Reactie Dok architecten & Rappange Toetsrapport Eerste Kamer en Raad van State

20 november 2018

1. Inleiding

3.1.e1

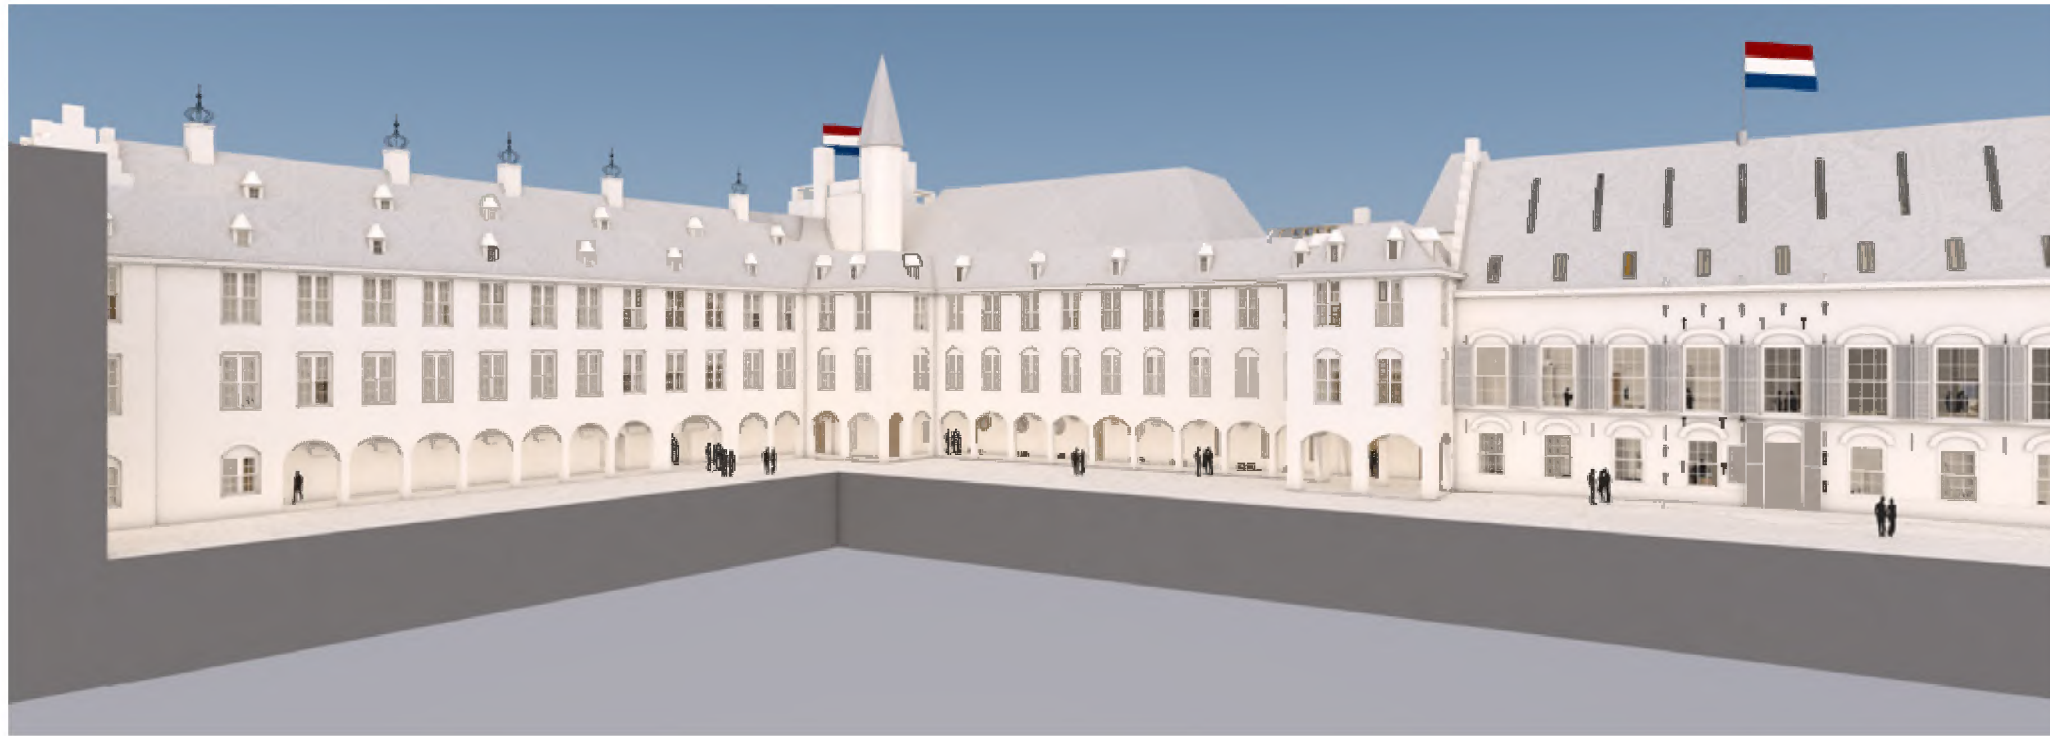
In de omloop wordt een voorzetwand tegen de voormalige zuidgevel voorgesteld. Wat is de functie en het beoogde beeld en hoe wordt omgegaan met het historische karakter van deze gevel?

3.1.g3

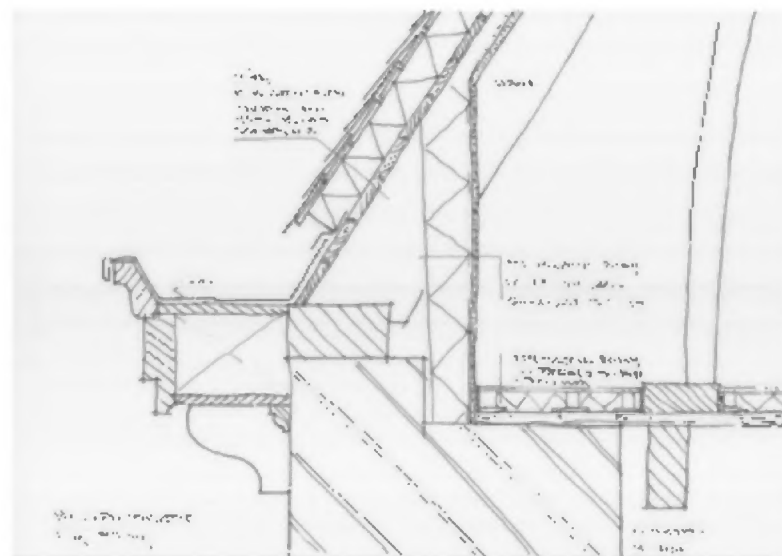
De (technische) opname van de staat en reparatie/onderhoudbehoefte van de gevels en daken is niet alleen summier maar ook erg optimistisch: dat lijkt in deze fase risicovol.

3.2.d1

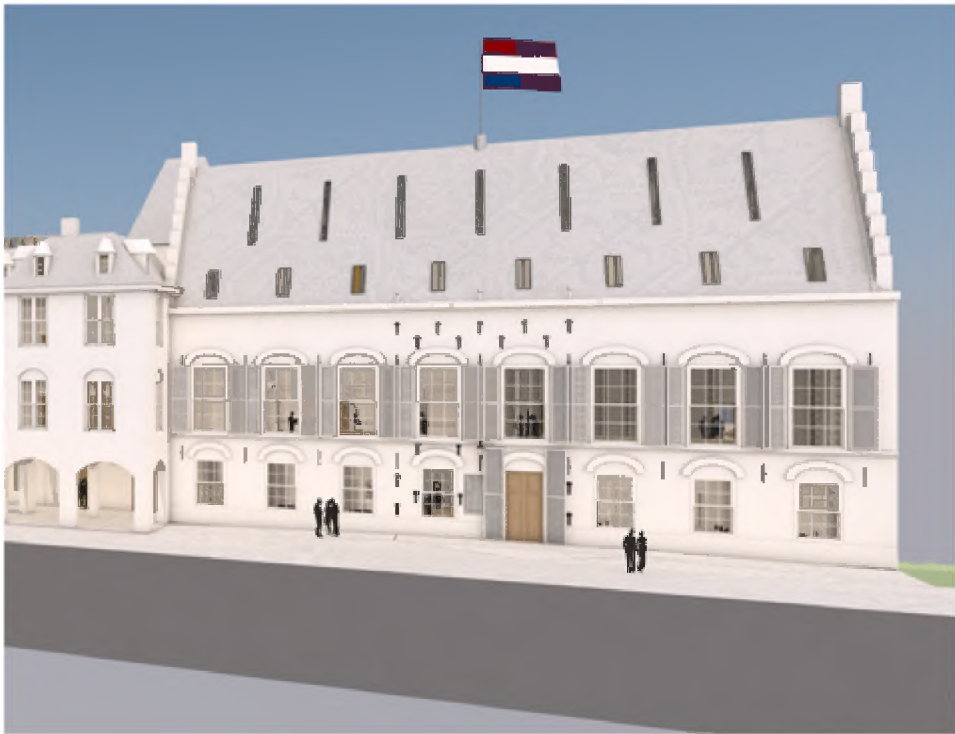
De Hofzaal is voor wat haar bruikbaarheid betreft nog onvoldoende inzichtelijk gemaakt. Maatvoering (standaard bezetting versus een jaarlijkse volle bezetting), hoogte, zicht naar buiten, lichtinval en de mogelijkheid van tempering daarvan, de invloed van de verhoogde vloer(ten gevolge van de ontkoppeling van Hofzaal en vergaderzaalen van de EK) -alle belangrijk voor het functioneren- zijn onvoldoende duidelijk gemaakt in het Keuze-VO. Een meer gedetailleerd plan is noodzakelijk om dit te kunnen beoordelen of dit voldoet ten aanzien van het beoogde gebruik. Ook de gehele route van binnenkomen tot en met het betreden van de Hofzaal roept tal van vragen waar het ontwerp nog geen concrete antwoord op lijkt te geven;

Wij zullen het ontwerp in meer detail uitwerkingen in het DO. Met name opslag meubilair en opslag keuken zal onze aandacht krijgen.

3.2.e1

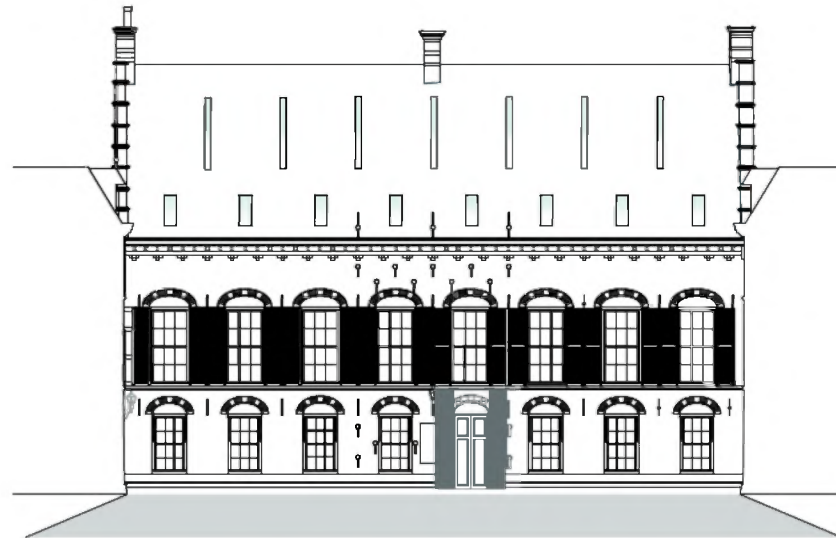
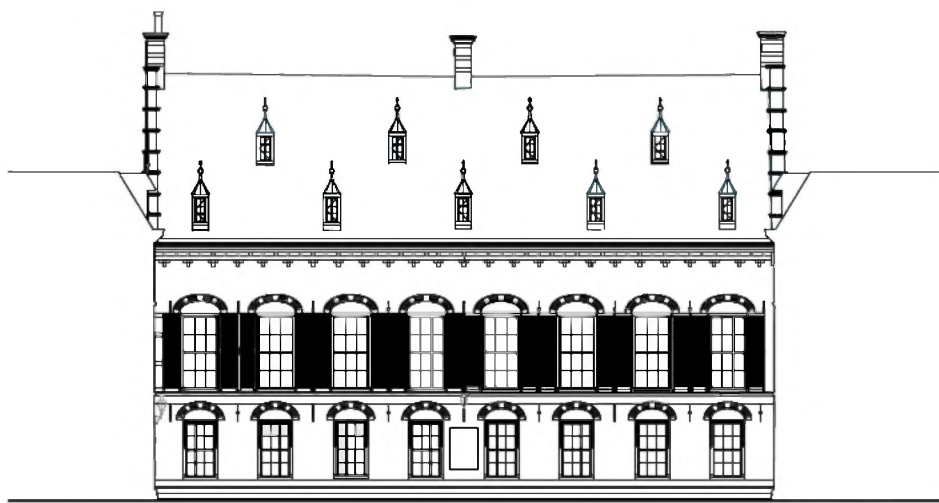
Wordt de belangwekkende gedenksteen niet onnodig visueel afgeschermd? Is de asymmetrie die zo ontstaat niet strijdig met de evenwichtige balans van het huidige gevelbeeld? Vragen waar het ontwerp hoogstens impliciet stelling in neemt. Dit alles vraagt om verder studie;

In het DO zal de entree nader worden uitgewerkt. Als afronding van het VO zullen wij de onderbouw leveren voor de gekozen objecten. De schijnbaar willekeurige ankerelementen zijn de ruiters van de verwijderde dakkapellen. In het DO zullen wij een dakkapellenbalans opmaken. Deze balans zal uitwijzen of wij de ruiters kunnen gebruiken.

3.2.e2
Opmerking RVB

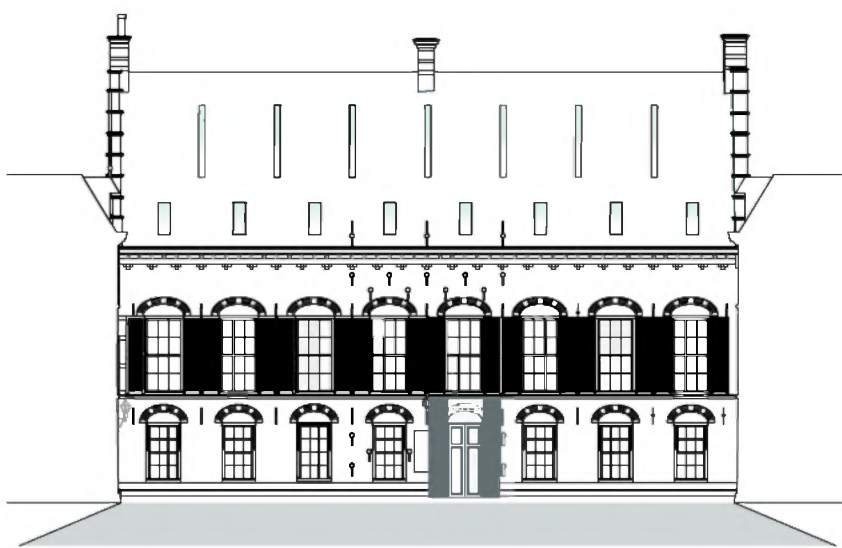
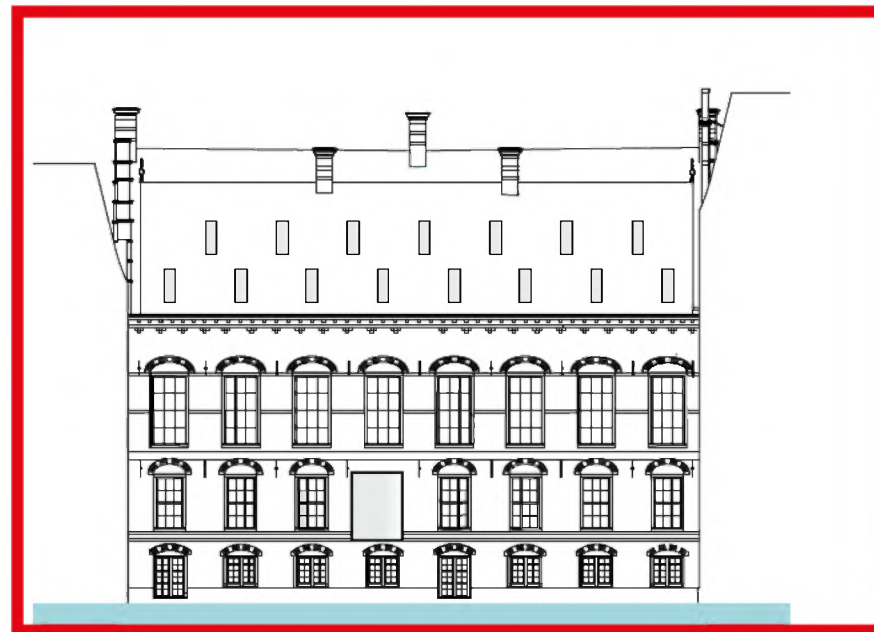
Het nieuwe gevelbeeld met de toegevoegde schijnbaar willekeurig geplaatste anker-elementen roept vragen op. Ook het verwijderen van de bestaande sculpturale dakkapellen en het dakval te voorzien van abstracte sneden ingevuld met minimalistisch gedetailleerde glasvlakken, hoe mooi in zichzelf ook lijkt sterk afbreuk te doen aan het huidige waardevolle beeld en doet afbreuk aan het samenhangende beeld van de verschillende dakvlakken die heel bewust voorzien zijn van vormverwante 19e-eeuwse dakkapellen. Een overtuigende toelichting vanuit de architectonische visie respectievelijk restauratie filosofie ontbreekt helaas, terwijl er wel sprake is van aantasting van monumentale waarden;
